KONTROLL- RAPPORT

Kvalitetssikring iht. NVE-veileder 1/2019:
Stabilitetsberegninger for faresonen «Helgeby»

Borregaard, gnr./bnr. 1/3000 i Sarpsborg
kommune

50310-02-R

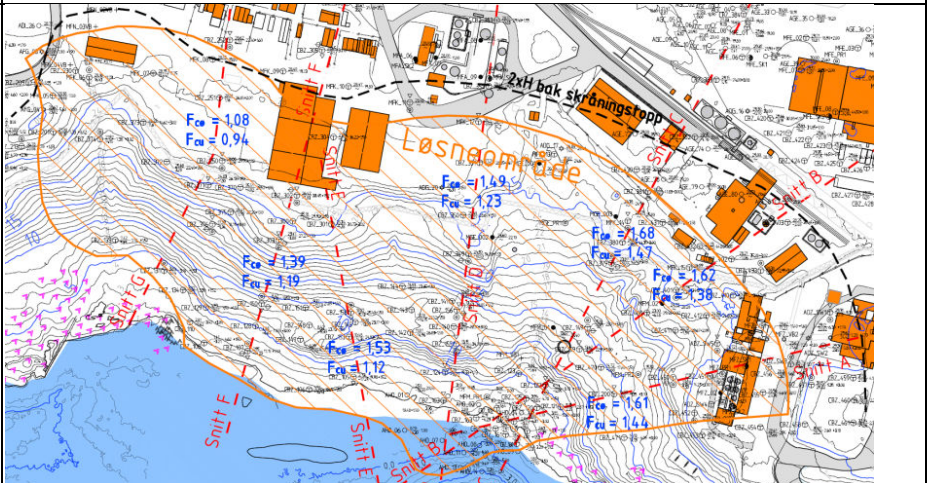
6.5	Oppsummering stabilitetsforhold	Som følge av beregningsresultatene diskutert ovenfor, deler Geovita faresonen «Helgeby» inn i forskjellige soner, som har varierende «byggbarhet» (se figur under): - Grønt: Tilfredsstillende sikkerhet også for K4 tiltak (forutsatt ikke forverring) - Gult: Tilfredsstillende sikkerhet for K3 tiltak (forutsatt ikke forverring) - Oransje: Dårlig stabilitet – tiltak frarådes (uten at det utføres stabilitetsforbedrende tiltak først).  RGT er enig i inndelingen og konklusjonen. Ettersom RGT går ut ifra at denne figuren vil være ganske sentralt for Borregaard fremover, bør den også få med at det skal gjelde lastrestriksjoner (både lagring og trafikkering) på deler av det oransje området. Det er nok den figuren som vil brukes, og den andre informasjonen vil lett kunne bli glemt.	2 OK

Nr.	Kontrollpunkt	Kommentar/beskrivelse	Status
		Det skrives også i teksten på side 97 at «<i>bruken av område [bør] begrenses for å sikre mot unødig belastning bak skråningstopp, og for å sikre mot potensiell utilsiktet/uønsket lagring av masser eller tungt utstyr.</i>» Svar Geovita 11.08.2025: Vi er enige i Romerikes innspill; Denne figuren vil trolig være «det som fester seg» fra rapporten, og det er viktig at figuren viser slik vesentlig informasjon. Vi justerer teksten i denne figuren i revidert rapport. Det vil si, både figur 0-2 (sammendrag side 8), og figur 6-4 i oppsummeringen. OK.	
7	Stabilitetsforbedrende tiltak, kap. 7	Med bakgrunn i at beregnede sikkerhetsfaktorer delvis ikke oppfyller kravet som er gjeldene for tiltakskategori K4, undersøker Geovita aktuelle stabilitetsforbedrende tiltak. Dette er å anse som en innledende vurdering / mulighetsstudie, ikke som en fullverdig prosjektering. Innledende beregninger av stabilitet med stabilitetsforbedrende (geometriske) tiltak i form av motfylling/avlastning er utført for snitt G (område med oransje skravur) og snitt E (område med gul skravur), og resultatene er presentert i vedlegg 17. Geovita oppsummerer i kap. 7.3 potensialet for stabilitetsforbedrende tiltak, og omtaler mulig avgraving på toppen også i forhold til eksisterende infrastruktur, samt estimerer omfang / volum. Slike stabilitetsforbedrende tiltak vil måtte detaljprosjekteres. RGT har ingen anmerkninger til dette.	OK

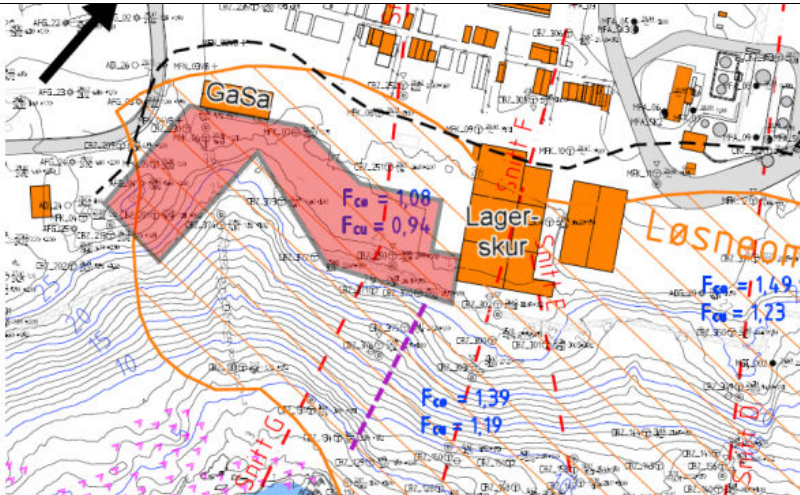
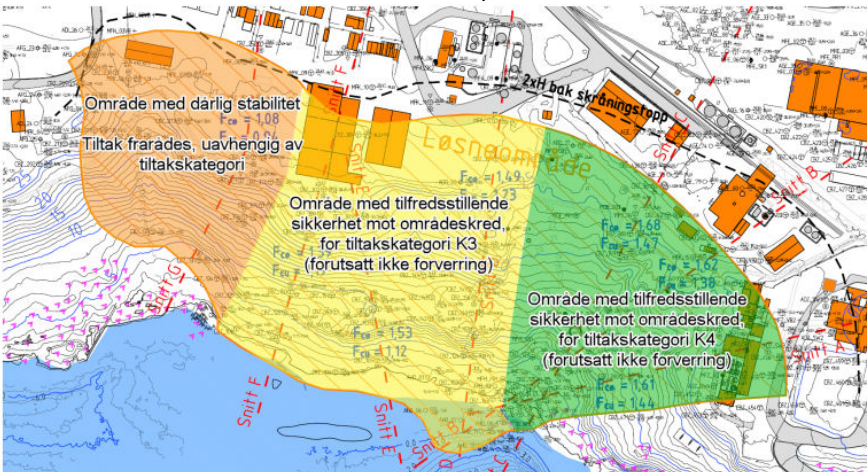
6.4	Snitt G	I snitt G er stabiliteten for dårlig for både langtids- og korttidsstilstand. Ettersom arealene bak skråningstopp benyttes i noen grad til lagring og oppbevaring av materialer, anses det av Geovita ikke som forsvarlig å fortsette eksisterende bruk av området. Dette for å hindre utilsiktet overbelastning av skråningstopp i et område med beregningsmessig marginal stabilitet. Geovita skisserer en «restriksjonssone» bak skråningstoppen som strekker seg fra lagerskuret i øst til slutten av faresonen i vest, se rød skravur i figuren under.	OK

Nr.	Kontrollpunkt	Kommentar/beskrivelse	Status
		 RGT er enig i argumentasjonen og konklusjonen, og støtter «restriksjonssonen» som et nødvendig tiltak for å ivareta sikkerheten i dette området med beregningsmessig lav stabilitet. Det kan virke litt konservativt å dra denne sonen helt mot vest (det er gunstigere topografi der), men ettersom det ikke foreligger nok grunnlag til å regne på flere snitt her med god pålitelighet, anses det som riktig fremgangsmåte. Restriksjonene vil da kunne reduseres / oppheves, dersom en i fremtiden klarer å dokumentere bedre beregningsmessig stabilitet enn dokumentert for snitt G.
